氏名 「行動する市民科学者の会・北海道」

北海道電力株式会社泊発電所の発電用原子炉設置変更許可申請書(3号発電用 原子炉施設の変更)に関する審査書案

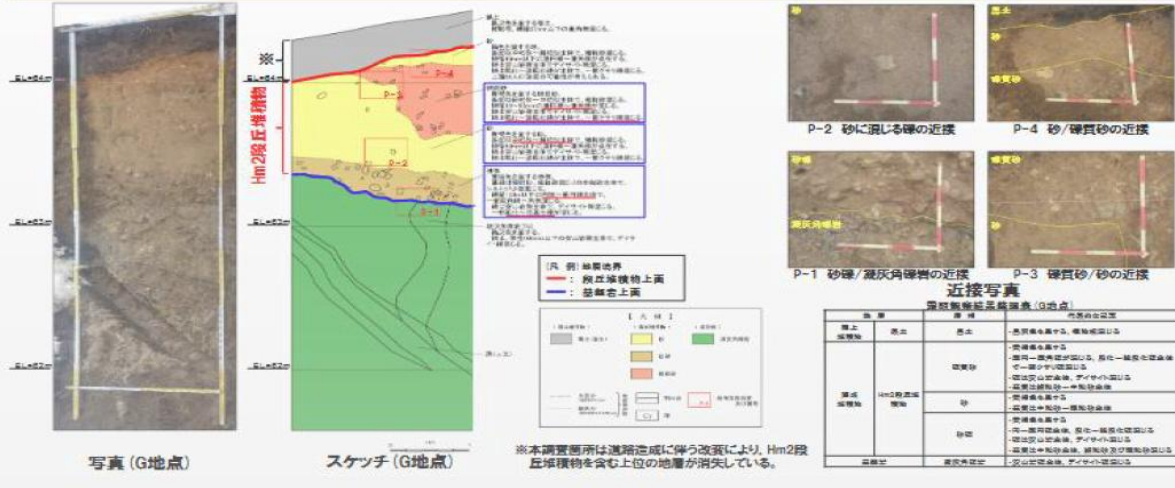
北電は、G地点の地層を図28のように記載し、Hm2段丘面をつくる海成層だと断定している。しかし、北電の示す写真やスケッチを見ても、G地点の堆積物は、ほとんど成層しておらず、乱れている。礫も、海成層のような円礫ではなく、角礫が多い。基盤の直上に位置する、本来なら段丘面の「基底礫層」に当たる礫層も、それが本来の段丘面の礫層であれば、ほぼ円礫で、かつ、波の作用によるインブリケーション(一方的な傾斜をもった礫の配列)が特徴的であるが、G地点では全く異なっている、少なくとも、図28で北電が示したG地点の地層の特徴は、すべて斜面堆積物に合致するので、これをHm2面の段丘堆積物(海成層)とするのは誤りである。

図29

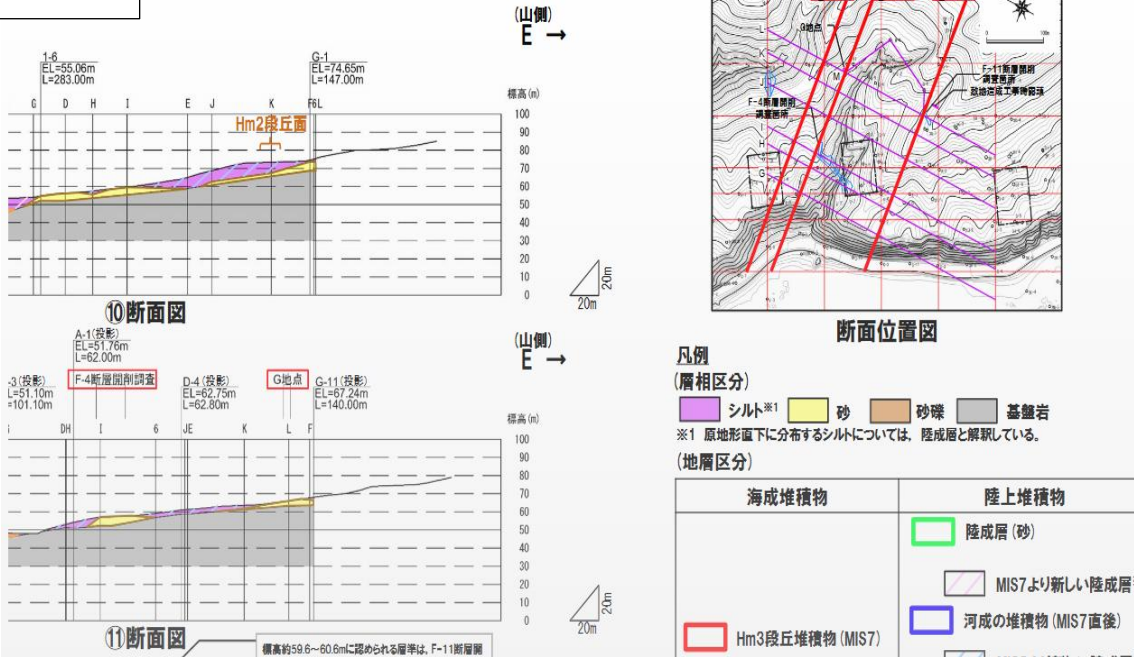
G地点の地層が周氷河性斜面堆積物である証拠は、図29, 30に示した北電の資料からも推測される。すなわち、この図では、斜面堆積物が段丘堆積物を覆って、「中央の沢」の周辺に広く分布していることが示されているからである。北電も「中央の沢右岸側の山側において連続した分布を示す陸成層(シルト及び砂)は、Hm2段丘及び河成の堆積物(MIS9直後)の上位に分布することから、MIS9より新しい陸成層と解釈」している。Hm2段丘面はMIS9、その直後の河成堆積物はMIS8であり、さらにMIS7のHm3段丘面をも覆うことから、この陸成層は、少なくともMIS6以降の周氷河性斜面堆積物である。しかし、斜面物質は地形的に最も表層に位置するので、最終氷期にさらに周氷河作用を受け、再移動した可能性を否定できない。Toya, Spfa1などの火山灰が入っていれば確実に最終氷期と認定できるが、火山灰は降下後、斜面では侵食されて無くなることも少なくないので、火山灰がないからと言って、最終氷期でないとは断定できないことも考慮すべきである。いずれにしても、北電の調査はまずさであり、規制委は、すべての表層の堆積物を北電に再調査させるべきである。

⑩断面では、厚いシルト質斜面堆積物を認めている、⑪断面でも、北電は斜面堆積物が分布するとしており、ただ、黄色い砂と、シルト質斜面堆積物の区分を具体的にどのようになっているのか、明らかにしていない。

すべての地点でシルト質斜面堆積物が、Hm2,Hm3面を覆って分布する。

図30

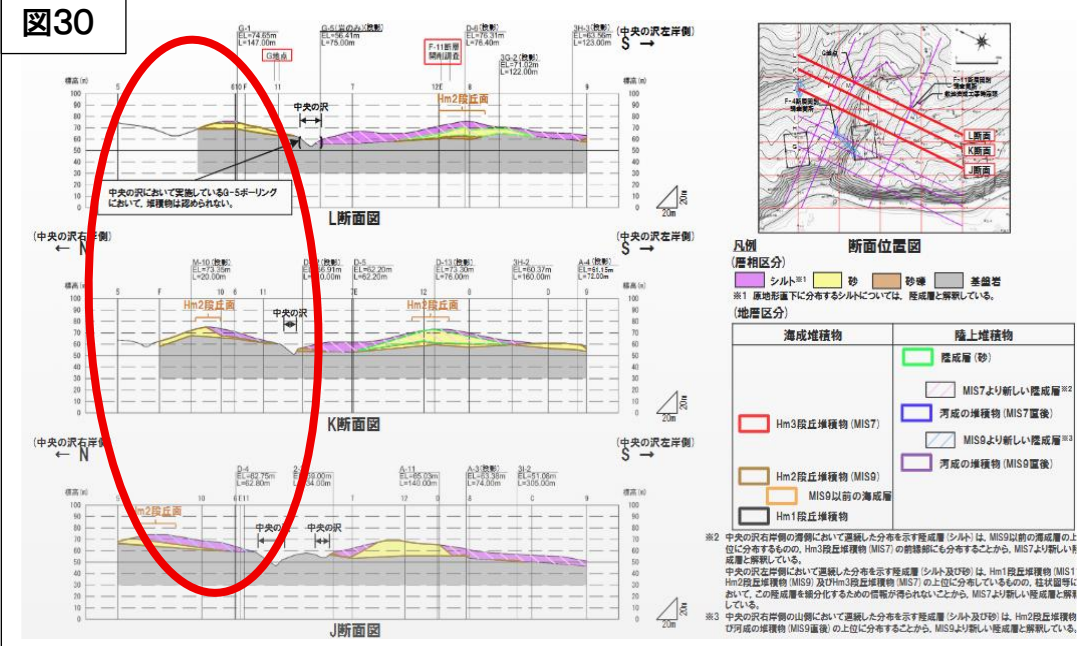
赤枠(加筆)で囲った3つの断面では、K,J断面では、谷側の斜面はすべて斜面堆積物になっているのに、L断面だけ異なっているのは、不自然である。

北電に、具体的に堆積物を示させ、比較させるべきである。

図32

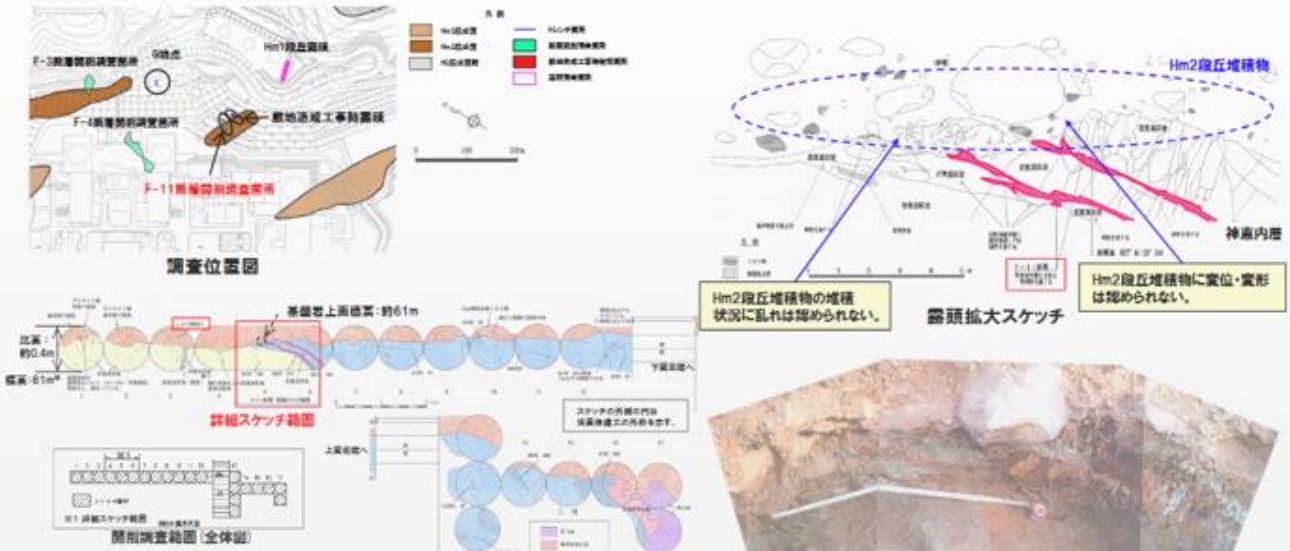
しかし、F-11断層においても、北電は、開削調査箇所では、ほとんどまともな調査をしておらず、図31、32の4枚の写真と、3枚のスケッチしか規制委には提出されていない。図32でも、基盤の上面標高や、露頭の上面標高は、あくまでも推定値である、と小さく書かれている。要するに、たんに工事中の法面の写真を撮影し、観察しただけで、きちんとした測量や調査をしていないのは明らかである。3号炉の重要施設の直近を通る断層の活動性を、このような簡単な調査で判断することは、原発の安全性の審査ではありえないことである。

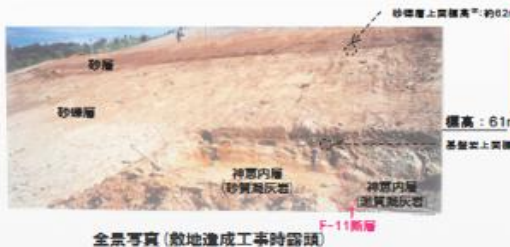
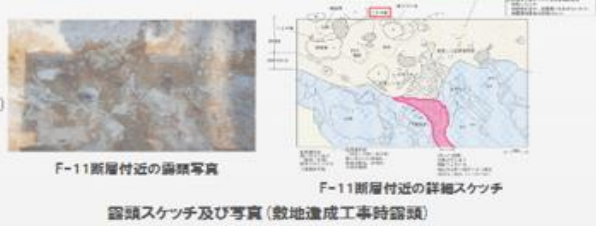
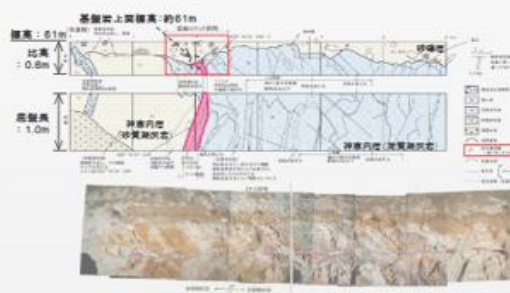
測量はじめ、まともな調査をしていない証拠

図31で北電は、この堆積物の基質が、赤褐色のシルトからなることを認め、Hm2 段丘をつくる海成層の基質は一般に砂質であることから、「ここだけ基質が層相変化を示している」と説明している(黄色い枠内、4~5 行目、赤下線部)。段丘堆積物の基底部であれば、一般に基質は砂質であり、ここだけが層相変化した、というのは、あまりに一方向的な説明である。

基質が、そのように赤褐色シルト質であるのは、より古いHm1 面などの、風化したシルト質の物質が混じった周氷河性斜面堆積物であるからこそであり、そのような可能性を否定できない以上、そこだけ、正当な根拠もなく「層相が変化した」と解釈するのは、あまりに一方向的な解釈である。

図33

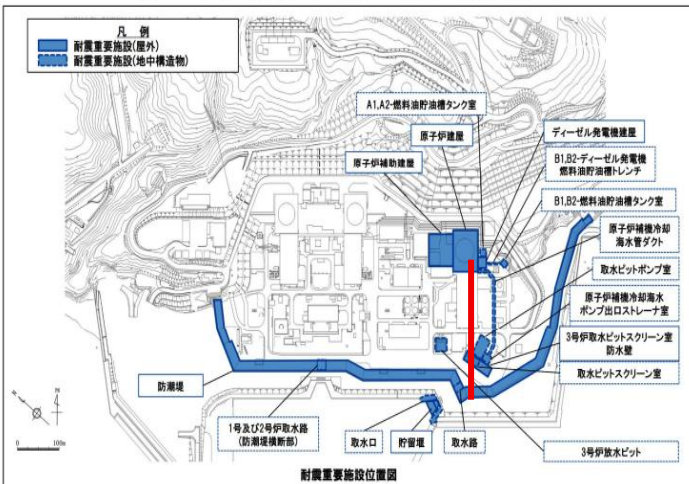
審査書では以下のように書かれているが、泊原発の敷地の大部分は埋立地であり、かつ、重要施設のかなりの部分が、厚さ20m 以上にも達する埋戻土の上に立地している。とくに、図33、図34に示す 3号炉では、原発冷却水の取水路が、埋戻土の中を通る。防潮堤と取水路は、岩盤にすりつけられてはいるが、緊急車両が通る道路はすべて埋戻土の上にあり、北電のシミュレーションによれば少なくとも 1.2m の地盤隆起が生じる。その際、それらの安全性が維持されるかどうか、現時点では、全く説明されていないからである。

図38

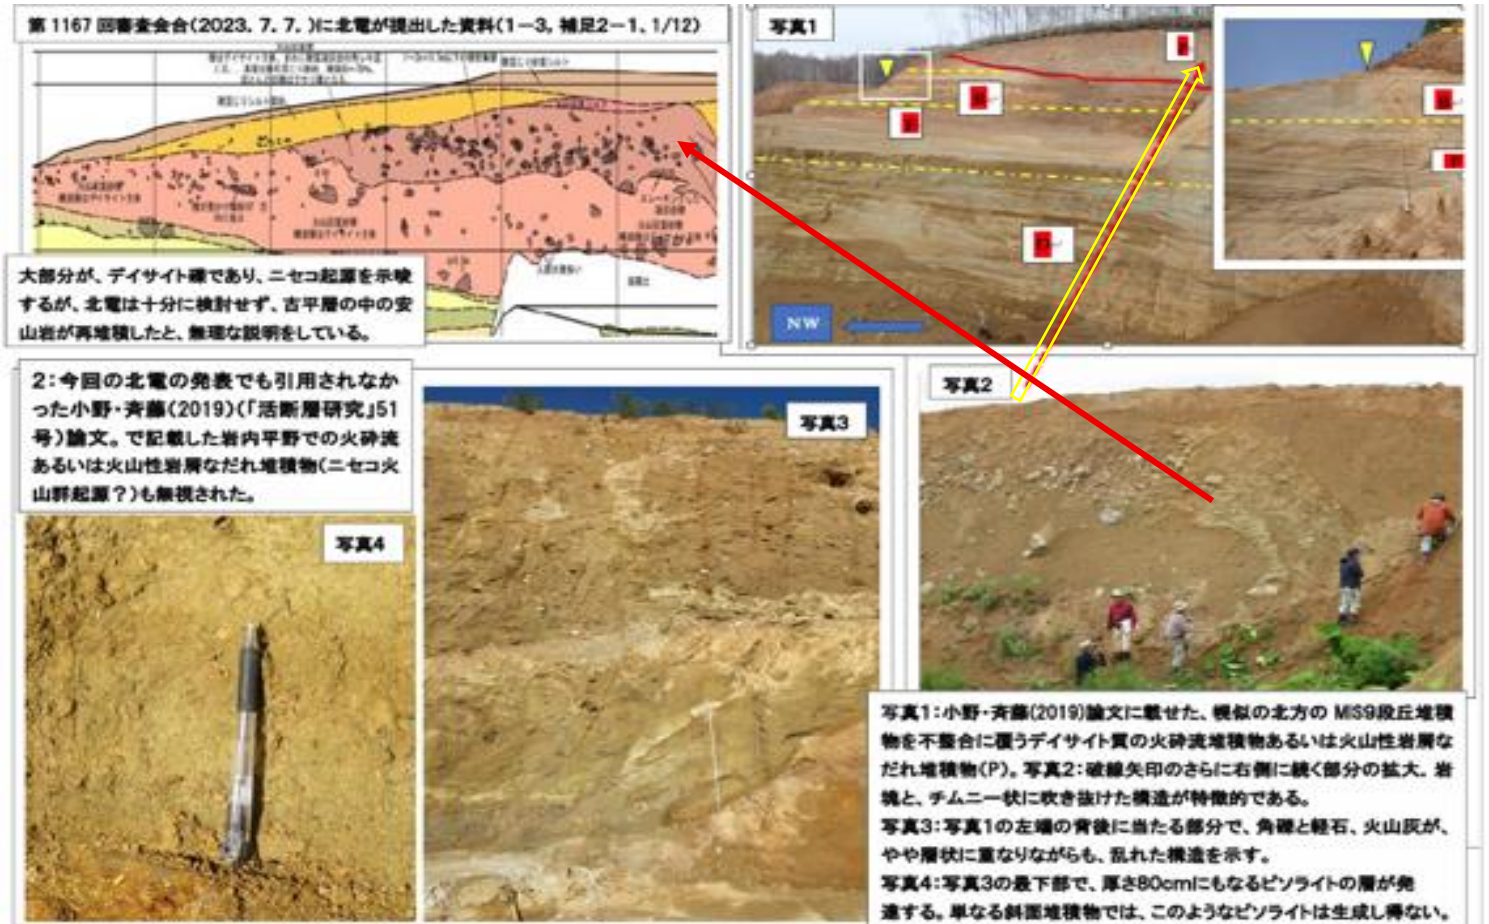
小野・斉藤(2019)がピソライトを報告したのは、露頭の左端であり、標高は論文の記載から、少なくとも標高53, 5m 以上である。しかし、北電は、露頭の右端の「下部壁面」で、標高45m付近で、明らかな海成層(小野・斉藤, 2019 によれば MIS9 の前浜堆積物)の中に球状のシルト質粒子を見出し、それを、小野・斉藤(2019)がピソライトをしたものと勝手に決めつけて分析し、中に微化石があるので火山性ではないと否定しているのである。2025年2月28日の第1324回審査会合の北電資料1-6、(2/6,3/6)などで主張され、ピソライトの存在を否定する決定的な根拠とされているが、科学的には全く無意味な分析であり、論理である。さらに北電は「既往時の露頭位置」を誤って記載している(同日の審査会合、北電資料、1-6(2/6)160 など)。火砕流状堆積物の露出した崖(図27)は、南東から北西方向に延びていたはず(図38、写真1参照)なのに、それを示していないからである。

これに対して、北電が、丸い粒子を探して、分析し、中に微化石が入っているの、ピソライトではないと結論したのは、写真1では、黄色い破線より下に露出する前浜堆積物(F)の中であり、位置は、この大きな崖の右端(この写真の範囲よりさらに右)であり、標高も約45mほどであって、小野・斉藤(2019)がピソライトを観察・記載した場所とは全く異なっている。

そもそも、明らかに海成層の部分で、丸い粒子を分析しても、火山性でないのは当然である。

ピソライトが、非火山性の山崩れ堆積物で生成されることはありえない。
